実施計画変更認可申請の状況および今後の申請予定

# 1～4号機外部電源喪失時における 受電に関する変更について

# 実施計画Ⅲ第1,2編添付 管理区域図及び 管理対象区域図の提出方法について

# 1. 概要

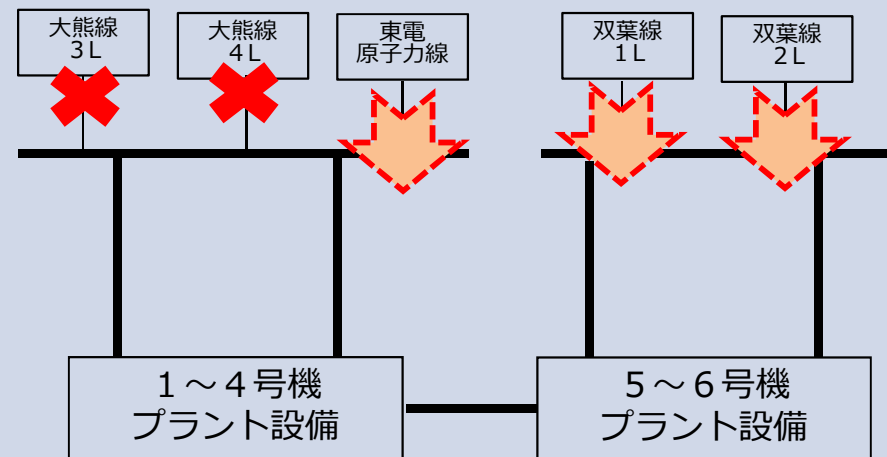
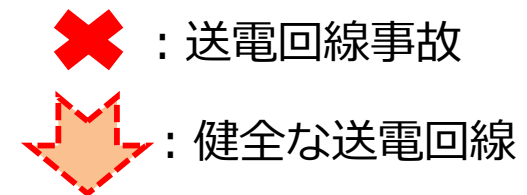
1～4号機外部電源喪失時の運用について、東電原子力線の運用条件を見直し、電源喪失時の受電復旧の短縮化に努めるもの。

現状の実施計画書の記載では、大熊線及び双葉線が停止した場合に、東電原子力線を使用することとなっている。

現状の記載では、送電線4回線停止時に東電原子力線を使用することとしているが、1～4号機プラント設備の早期復旧を考慮した場合に、柔軟な対応ができるように記載の見直しする。
